泊発電所3号炉

基準津波に関するコメント回答

(地震に伴う津波と地震以外の要因に伴う津波の組合せ)

令和5年10月6日
北海道電力株式会社

⑥ 組合せ評価(2/4) 考察(地震に伴う津波の第2波(東移動))

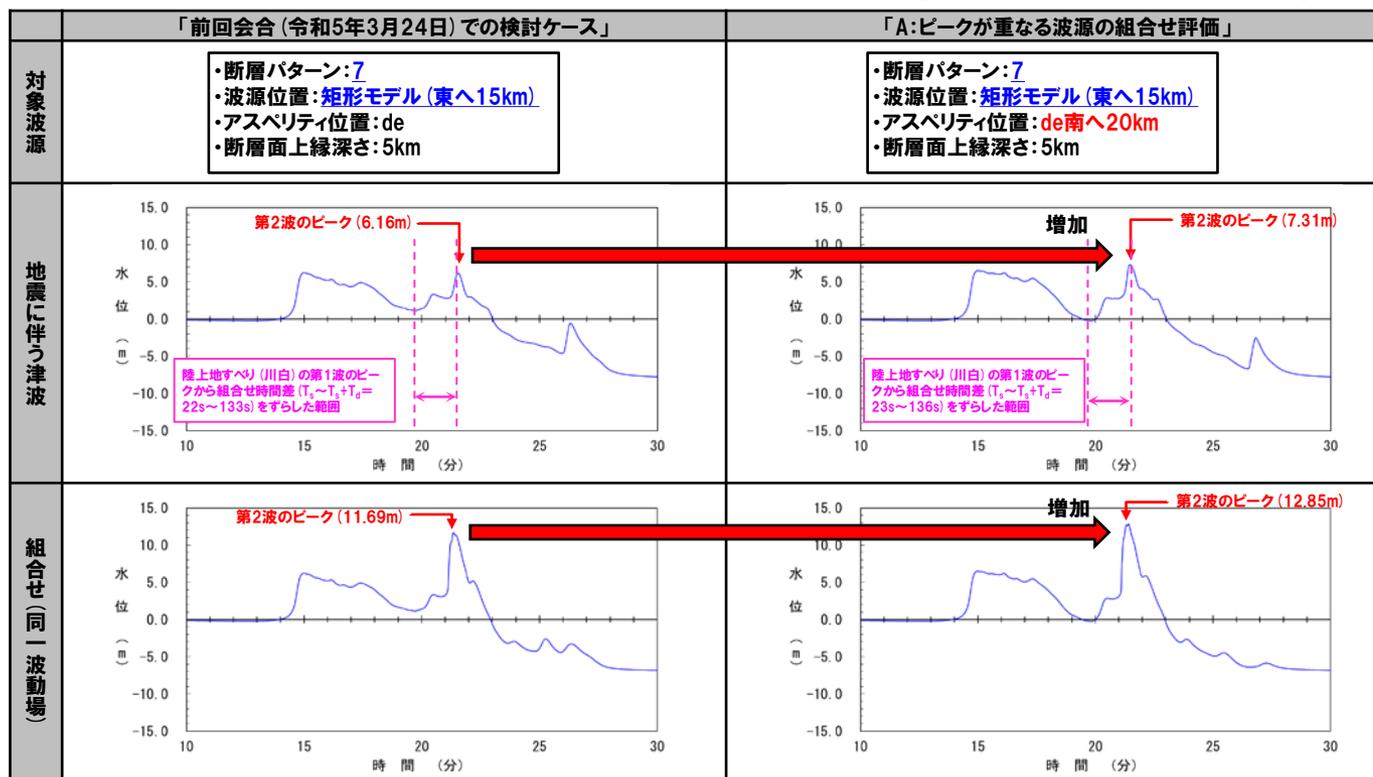
○「A:ピークが重なる波源の組合せ評価」の結果、「陸上地すべり(川白)の第1波と地震に伴う津波の第2波のピークが重なる波源」かつ「地震に伴う津波の第2波のピークの水位の高い波源」として、以下の波源を選定した。

➢ 断層パターン7の「アスペリティ位置」の変動を考慮した波源

津波の伝播状況(1/2) 地震に伴う津波の第2波と陸上地すべり(川白)の第2波の組合せ(同一波動場)

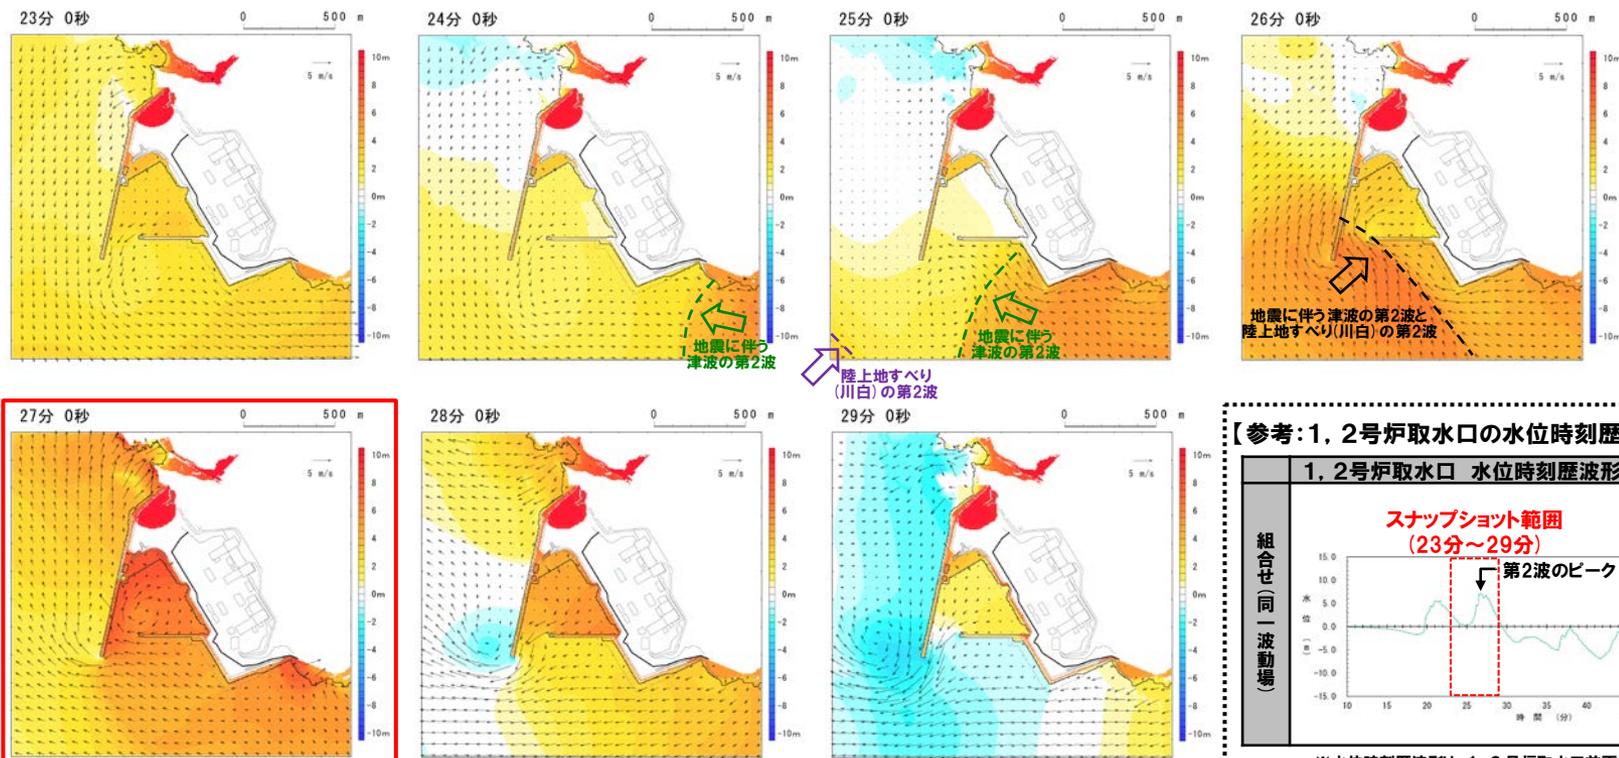
○地震に伴う津波(右記の波源)の第2波と陸上地すべり(川白)の第2波との組合せ(同一波動場)の伝播状況(23分~29分)を確認し、地震に伴う津波の第2波と陸上地すべり(川白)の第2波は、敷地標高(T.P.+10m)に対して水位が低く、防潮堤前面(上昇側)に対して水位の影響が小さいことを確認した。

津波の伝播状況(2/2) 地震に伴う津波の第4波と陸上地すべり(川白)の第4波の組合せ(同一波動場)

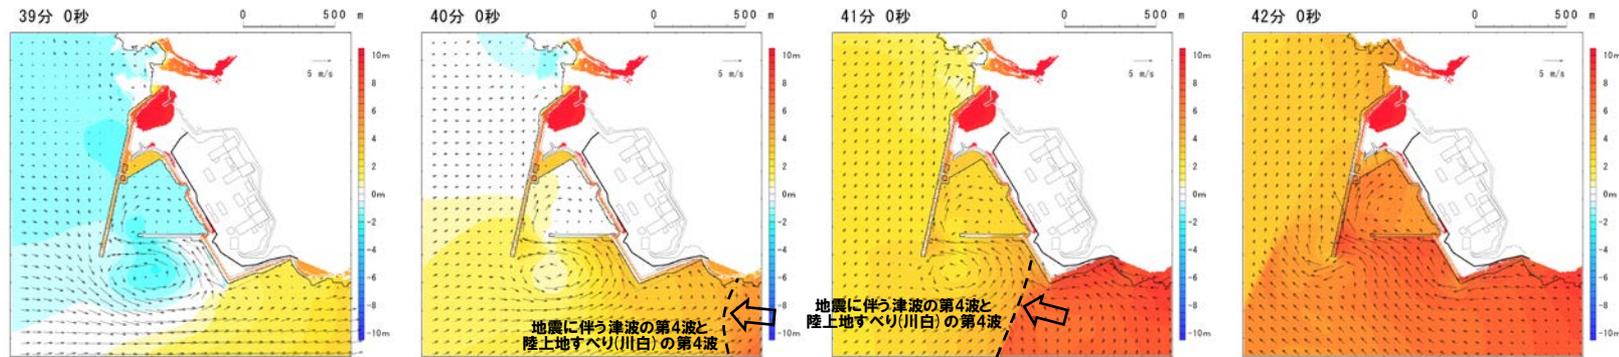
○地震に伴う津波(右記の波源)の第4波と陸上地すべり(川白)の第4波との組合せ(同一波動場)の伝播状況(39分~45分)を確認し、地震に伴う津波の第4波と陸上地すべり(川白)の第4波は、敷地標高(T.P.+10m)に対して水位が低く、防潮堤前面(上昇側)に対して水位の影響が小さいことを確認した。

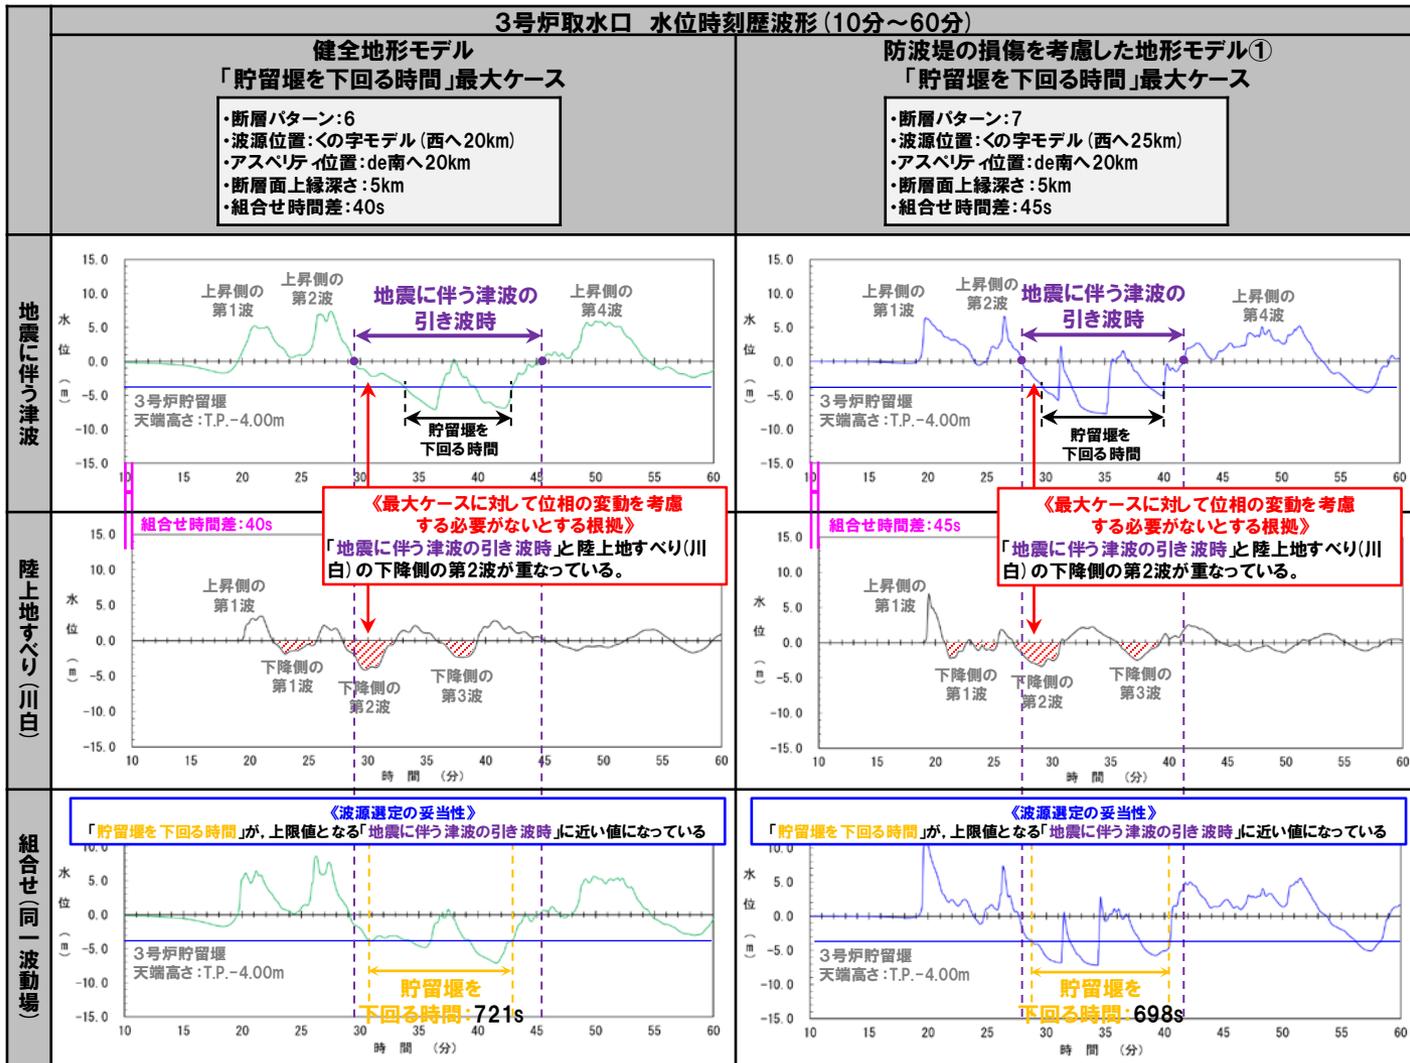
○「地震に伴う津波の引き波時」(貯留堰を下回る時間の左側)において、陸上地すべり(川白)の下降側の第2波が重なる位相の関係になっていることを確認した※(右図赤枠参照)。

○上記の結果、組合せ評価における「貯留堰を下回る時間」が、その上限値となる「地震に伴う津波の引き波時」に近い値になっていることを確認した(右図青枠参照)。

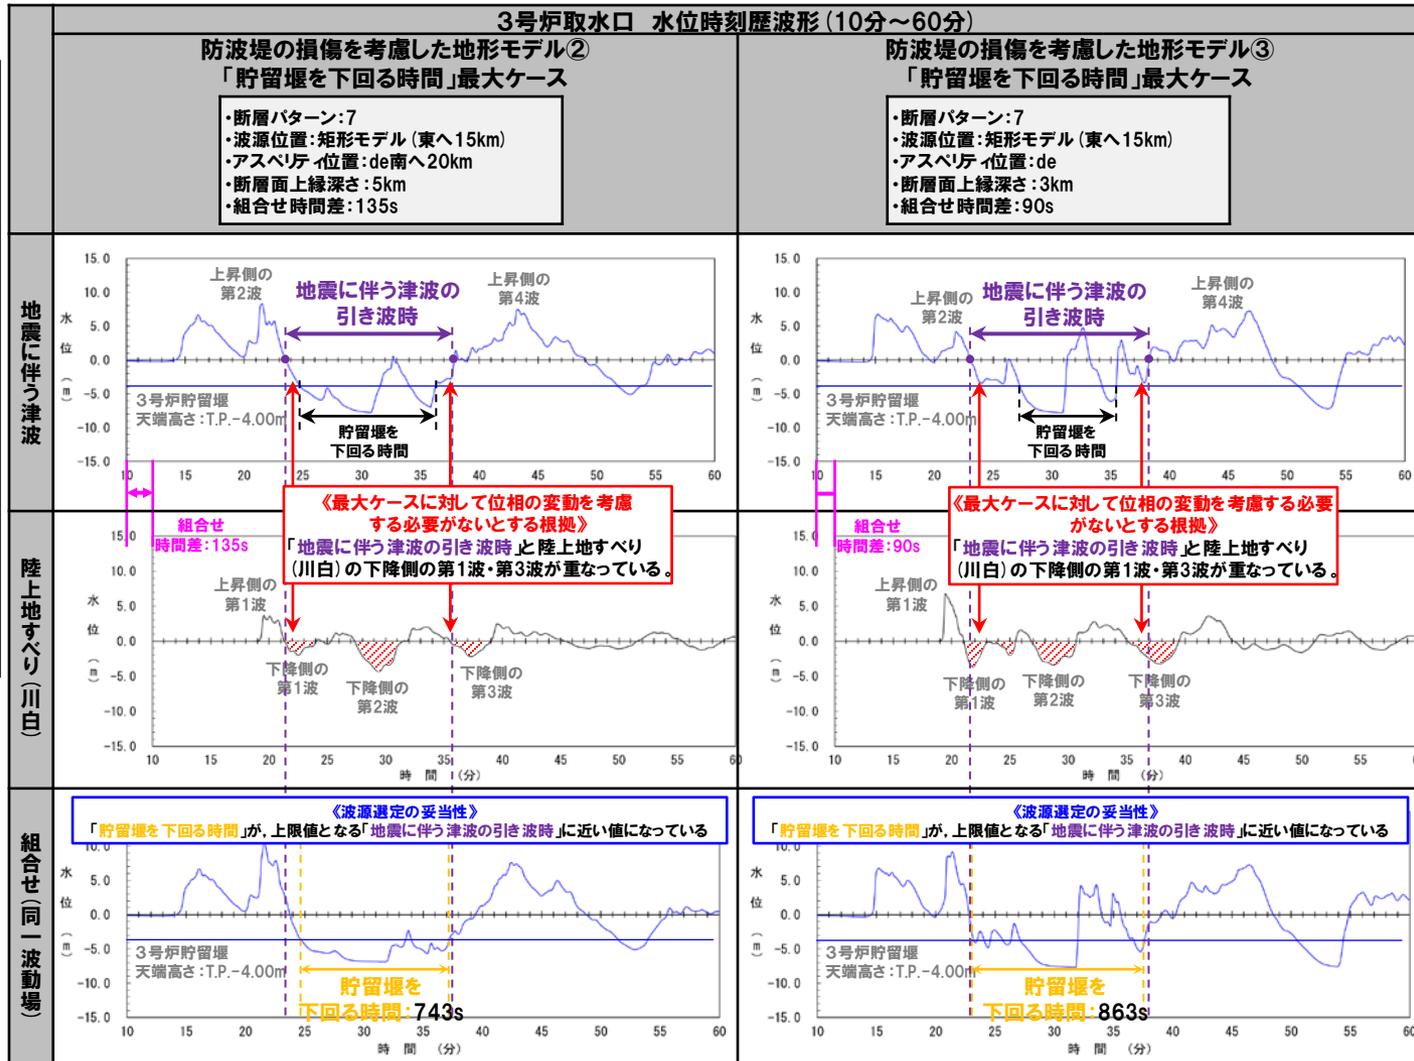
○「地震に伴う津波の引き波時」(貯留堰を下回る時間の両端)において、陸上地すべり(川白)の下降側の第1波・第3波が重なる位相の関係になっていることを確認した※(右図赤枠参照)。

○上記の結果、組合せ評価における「貯留堰を下回る時間」が、その上限値となる「地震に伴う津波の引き波時」に近い値になっていることを確認した(右図青枠参照)。
